# Câmara Temática CONPLAN

Referência:  
Processo nº 141.002.859/1999.

Proprietário:  
VIA Engenharia.

Desconformidades:

PLANTA BAIXA TÉRREO		DESENHO N° 06
 G.F. Figueiredo		ESCALA: INDICADA

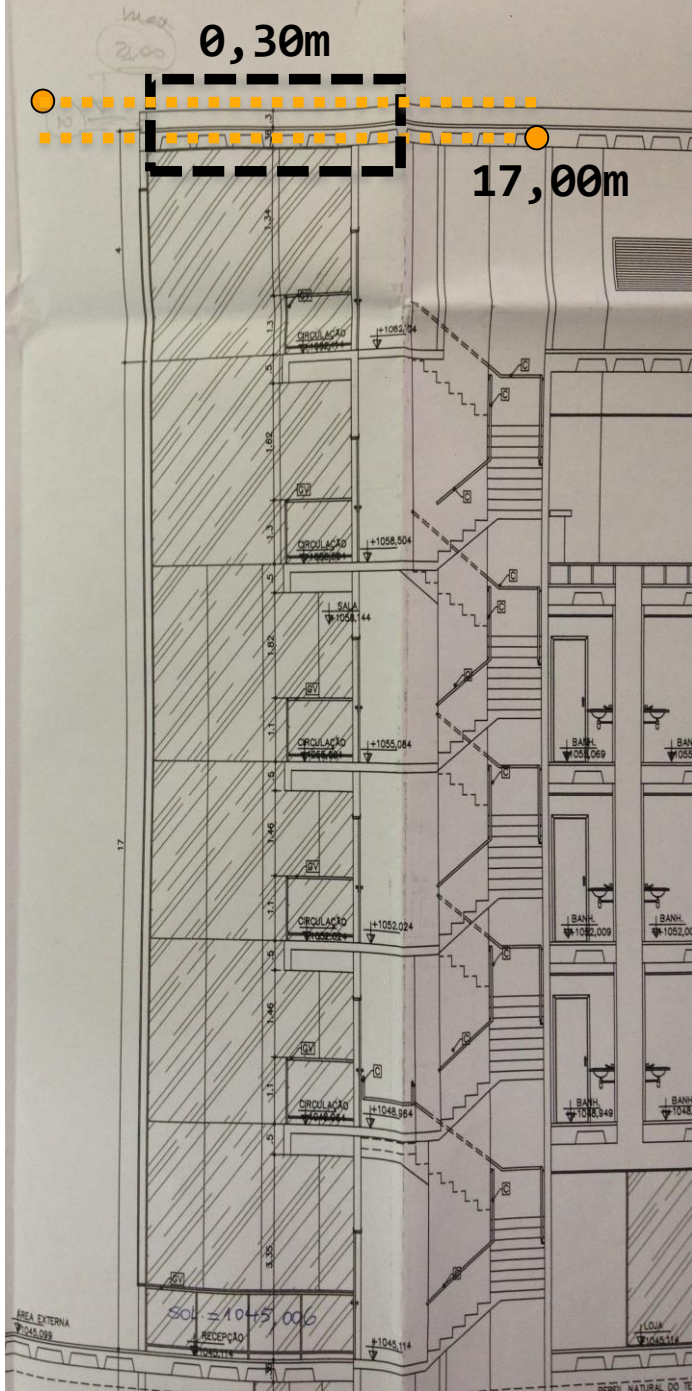
25,40 metros

01. Barrilete e caixa d'água acima da escada de emergência, ultrapassando a cota de coroamento em 4,40 m, alcançando altura total de 25,40 m;

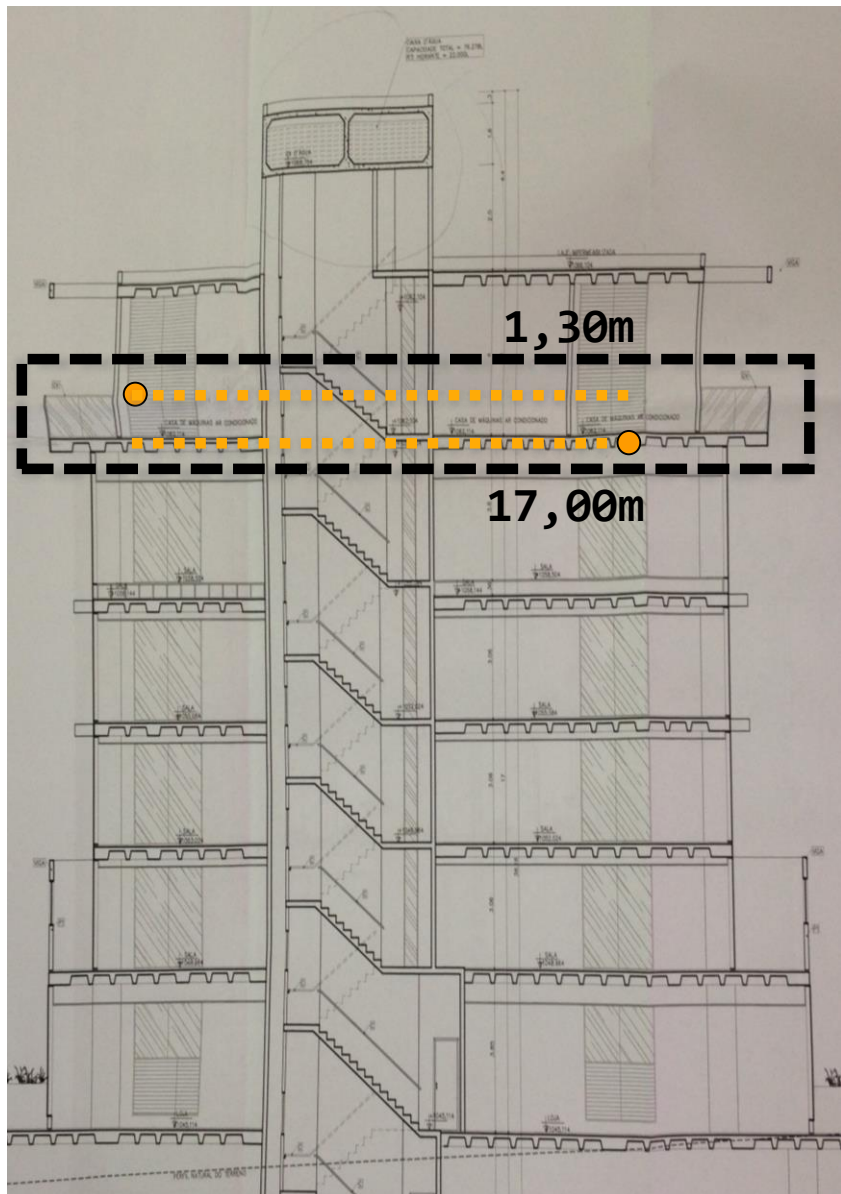
02. Platibanda da cobertura que ultrapassa em 30 centímetros a cota de coroamento;

**CORTE AA**

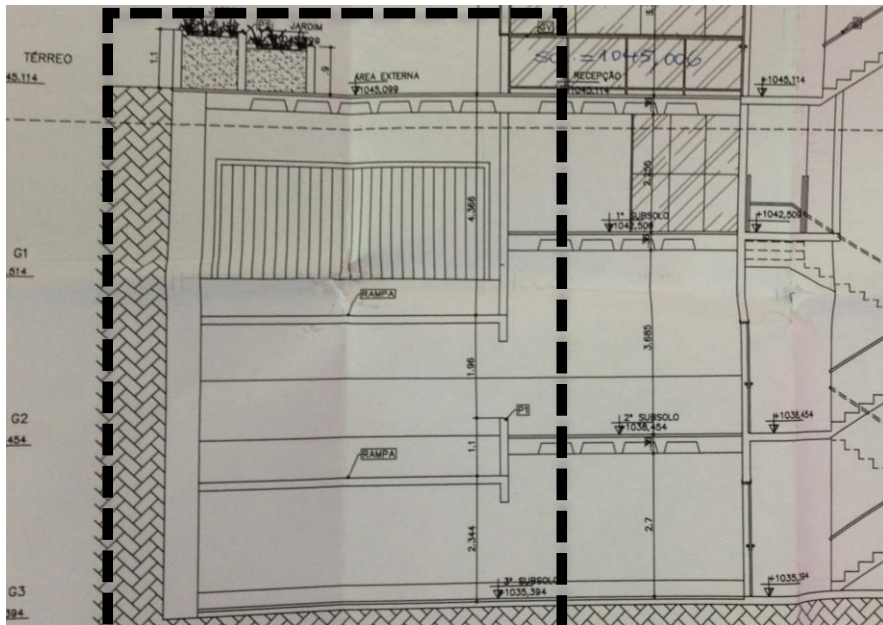
03. Guarda-corpo de proteção contra quedas acima da altura máxima permitida para a edificação;

**CORTE BB**

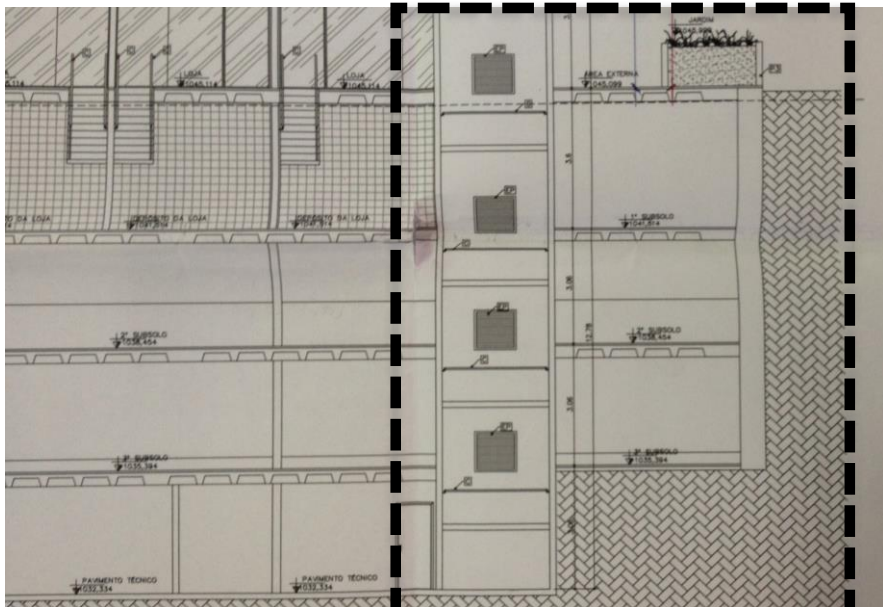
04. Subsolos ocupando 100% do lote, aflorado, sobre afastamento obrigatório;

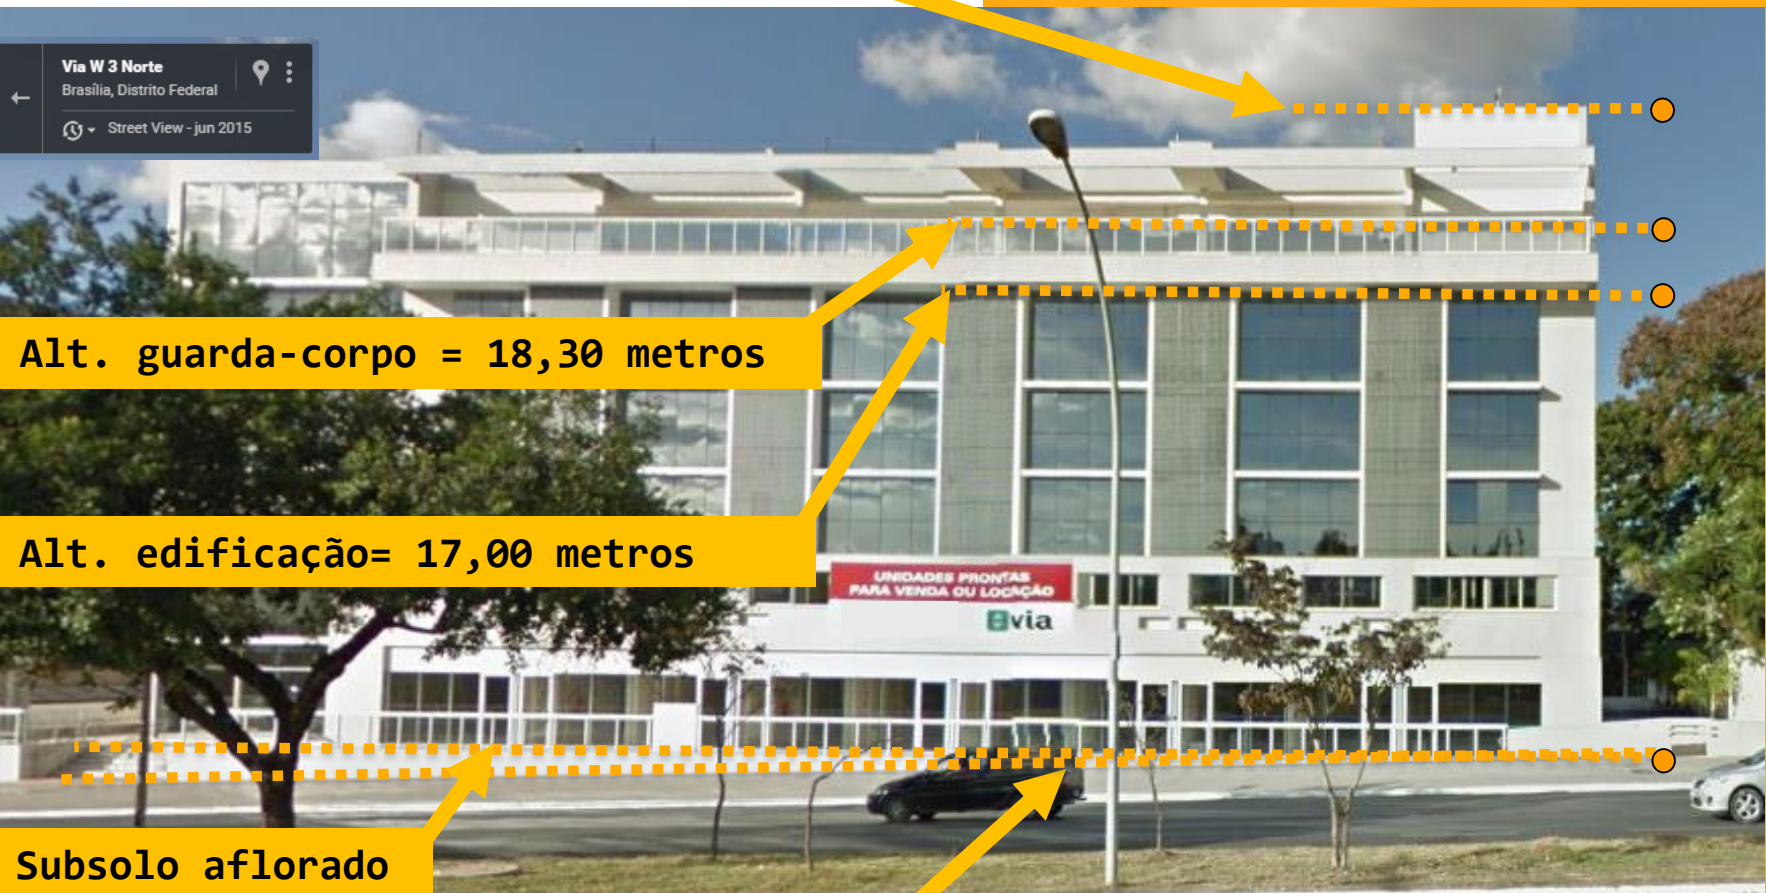
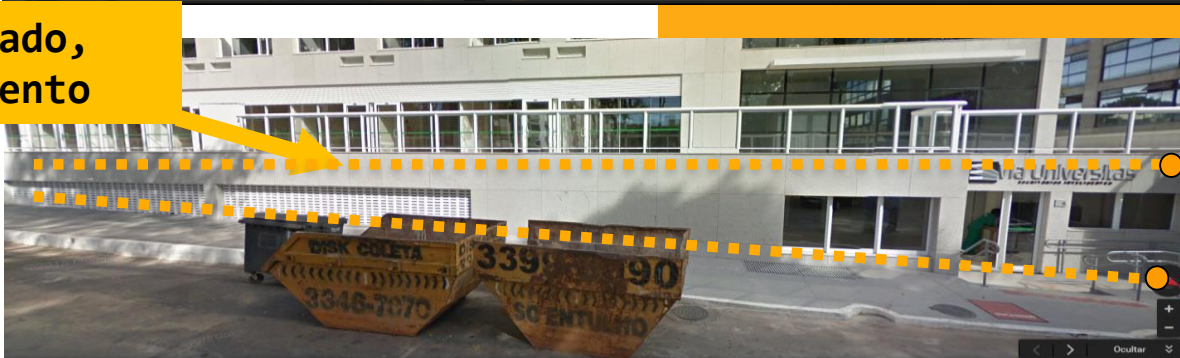
Cota de coroamento = 25,40 metros

Alt. guarda-corpo = 18,30 metros

Alt. edificação = 17,00 metros

Subsolo aflorado
